# Gutachtliche Stellungnahme

Nr.: 20-001610-PR09  
(GAS 01-E01-04-de-02) \*)

<b>Erstelldatum</b>	22.12.2021
<b>Auftraggeber</b>	<b>WAREMA Renkhoff SE</b> Hans-Wilhelm-Renkhoff-Str. 2 97828 Marktheidenfeld Deutschland
<b>Auftrag</b>	Gutachtliche Stellungnahme zu dem Prüfbericht Nr. 20-001610-PR06 (PB 07-E01-04-de-01) des ift Rosenheim vom 1. März 2021
<b>Gegenstand</b>	Luftschalldämmung eines Raffstore-Aufsatzkasten für Klinkerfassaden, System NA-RA, Klinkerkasten, Schachttiefe 130 (C), Kastengröße 300 × 300, Klipsvariante, schallschutzoptimierter Kasten
<b>Inhalt</b>	1 Gegenstand 2 Grundlagen 3 Beurteilung 4 Ergebnis und Aussage 5 Veröffentlichungshinweise

**Tabelle 1** Überprüfung der Abweichungen

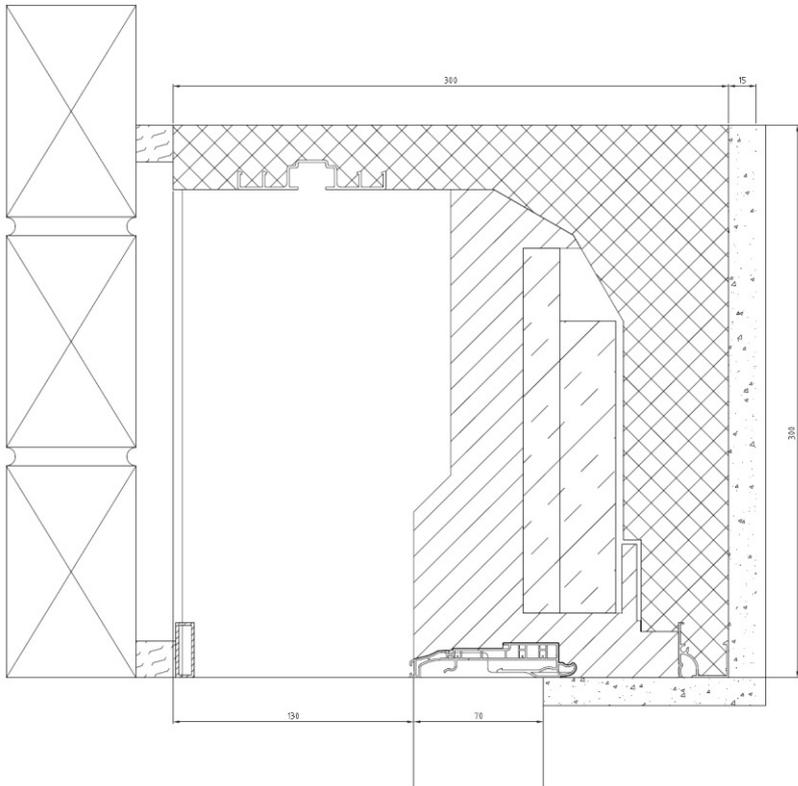
Im Vergleich zur geprüften Version sollen folgende Modifikationen beurteilt werden:

- Änderung der Kastengröße auf  $H \times T = 300 \text{ mm} \times 300 \text{ mm}$  (ohne Putz und ohne Klinkerfassade)

<p>Beurteilung der Abweichung</p>	<p>Die Modifikationen der Konstruktion wurden wie folgt analysiert:                  1.) Für die Änderung der Kastentiefe wurden Vergleichsmessungen von Mauerkästen mit Kastengrößen 300 mm × 300 mm, 300 mm × 345 mm, 300 mm × 365 mm analysiert [2], [3]. Dabei wurde festgestellt, dass bei Kästen mit geringerer Bautiefe als 345 mm beim Betriebszustand „Behang oben“ schalltechnische Verluste auftreten können, die hier mit einem Abschlag von 1 dB beurteilt wurden.</p>

Konstruktion:	System NA-RA, Klinkerkasten, Revision außen, Schachttiefe 130 (Cl), Kastengröße 300 x 300, Klipsvariante, schallschutzoptimierter Kasten
Behang oben	$R_w(C;C_{tr}) = 43 (-1; -4) \text{ dB}$ ; $D_{n,e,w}(C;C_{tr}) = 57 (-1; -4) \text{ dB}$
Behang unten	$R_w(C;C_{tr}) = 42 (-1; -5) \text{ dB}$ ; $D_{n,e,w}(C;C_{tr}) = 56 (-1; -5) \text{ dB}$
